**INFORME N° 00036-2024-SENACE-PE/DEIN-UT**

**ASUNTO** : Se recomienda otorgar conformidad al “Informe Técnico Sustentatorio (ITS) para el Área de Acopio Temporal de Asfalto en el Intercambio Vial a Desnivel (IVD) Universitaria en la Panamericana Norte Km 19.5 del proyecto Vías Nuevas de Lima – Panamericana Norte”, presentado por Rutas de Lima S.A.C.

**FECHA** : San Isidro, 22 de noviembre de 2024

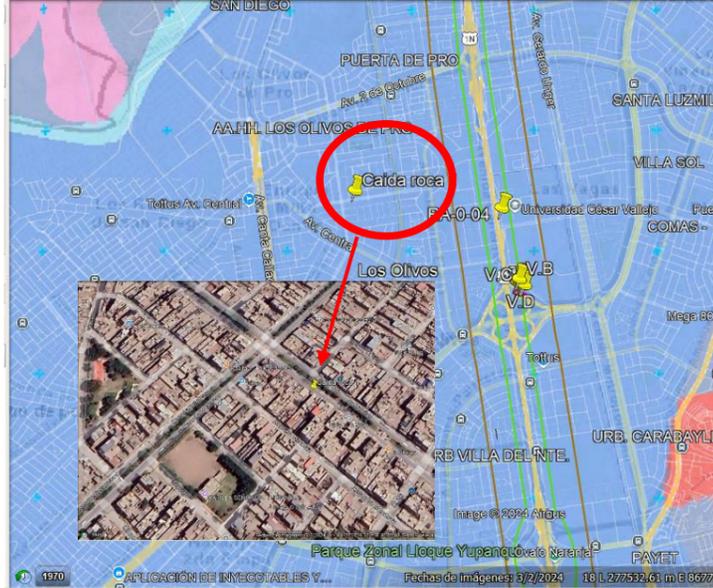
<b>LÍNEA BASE AMBIENTAL</b>					
4.	<p>Capítulo 3 "Ampliación del Proyecto Vías Nuevas de Lima"</p> <p>Ítem 3.9.1 "Características del Medio Físico" (folios 000075-000119)</p> <p>Ítem 3.9.1.3 "Geología" (folios 000093-000094)</p> <p>Ítem 3.9.1.10 "Hidrología" (folios 000110-000111)</p>	<p><b>Medio físico</b></p> <p>Se advierte que el Titular:</p> <p>a. En el literal A "Clima y Meteorología" (folios 000075-000076) y literal B "Meteorología" (folios 000076-000086) presentó la caracterización del clima y meteorología del área de intervención del Proyecto de ITS, respectivamente. Al respecto:</p> <p>i. En el literal A.1 "Clasificación Climática" presentó el Cuadro 28 "Tipo de Clima en el Área de Intervención" (folio 000076) identificó a la unidad de clima <b>E(d) B</b>, señalando como concentración de la humedad "Deficiencia de <u>lluvia</u> en todas las estaciones"; sin embargo, existiendo una incongruencia de información, ya que según el Mapa de Clasificación Climática Nacional, publicado el año 2020 por el Servicio Nacional de Meteorología e Hidrología del Perú (SENAMHI), en relación a la "Clasificación del Índice de Concentración Estacional de Humedad (ICEH)" utiliza el símbolo "<b>d</b>" cuya descripción es</p>	<p>Se requiere al Titular:</p> <p>a. En el literal A "Clima y Meteorología" y literal B "Meteorología":</p> <p>i. Corregir en el Cuadro 28 "Tipo de Clima en el Área de Intervención" la concentración de la humedad "Deficiencia de <u>lluvia</u> en todas las estaciones", acorde con la unidad climática identificada para el área de intervención del Proyecto de ITS, <b>E(d) B</b>; en función de ello, también, corregir esa discordancia en el literal A.1 "Clasificación Climática" (folio 000076), cuando describió a esa unidad climática.</p> <p>ii. Corregir en el literal B.6 "Vientos" la precisión sobre la dirección de los vientos (NNE y SSO).</p> <p>b. En el Cuadro 43 "Peligrosos Geológicos en el Área de Intervención" corregir en la columna "Orden" N° 1, el grado de peligro y grado de vulnerabilidad para el punto de caída de roca que identificó. Asimismo, en la</p>	<p>Mediante Documentación Complementaria DC-4 del Trámite T-ITS-00197-2024, el Titular:</p> <p>a. En el literal A "Clima y Meteorología" y literal B "Meteorología":</p> <p>i. Corrigió en el Cuadro 28 "Tipo de Clima en el Área de Intervención" (folio 0078) la concentración de la humedad "Deficiencia de <u>lluvia</u> en todas las estaciones" por "Deficiencia de <u>humedad</u> en todas las estaciones <u>del año</u>", conforme con la unidad climática identificada para el área de intervención del Proyecto de ITS, <b>E(d) B</b>; a partir de ello, igualmente, corrigió esa incongruencia en el literal A.1 "Clasificación Climática" (folio 0078), al momento que describió a esa unidad climática.</p> <p>ii. En el literal B.6. "Vientos" (folio 0087) corrigió la precisión respecto a la dirección</p>	Absuelta

N°	UBICACIÓN	SUSTENTO	OBSERVACIÓN	SUBSANACIÓN	ESTADO
		 <p><b>Fuente:</b> Google earth (imágenes satelitales del 2/3/2024) / Geocatmin – INGEMMET (consultado el 16/9/2024)</p> <p>c. En el literal B.2 “Susceptibilidad a Movimiento en Masa” (folio 000096) identificó que el área de intervención presenta el nivel “Baja” de susceptibilidad a nivel regional con respecto a movimientos en masa, y lo describió y representó en la Figura 39 “Susceptibilidad a Movimiento en Masa” (folio 000096); no obstante, i) de la revisión del GEOCATMIN, el área de intervención se emplaza sobre una zona de nivel “Muy Baja”, omitiendo describirla y representarla; así como, en el literal B.4 “Susceptibilidad a Inundaciones por Lluvias (FEN)” (folios 000097-000098) identificó el área de intervención se ubica en zonas de nivel “Medio” y “Alto” y ii) solo representó en la Figura 41 “Susceptibilidad a Inundaciones por Lluvias (FEN)” (folio 000098) el nivel “Medio”, tal como así se verificó de la revisión del SIGRID<sup>64</sup> del CENEPRED<sup>65</sup>.</p> <p>d. Considerando que, la información de la fuente de suministro del recurso hídrico para realizar el humedecimiento periódico de los accesos de tránsito continuo y zonas de trabajo está observado (literal a) de la Observación N° 2), esta no permite identificar si</p>		<p>evaluación de un impacto o riesgo ambiental a un cuerpo de agua que no va a ser afectado por el Proyecto de ITS.</p> <p>Por lo expuesto, la observación ha sido absuelta.</p>
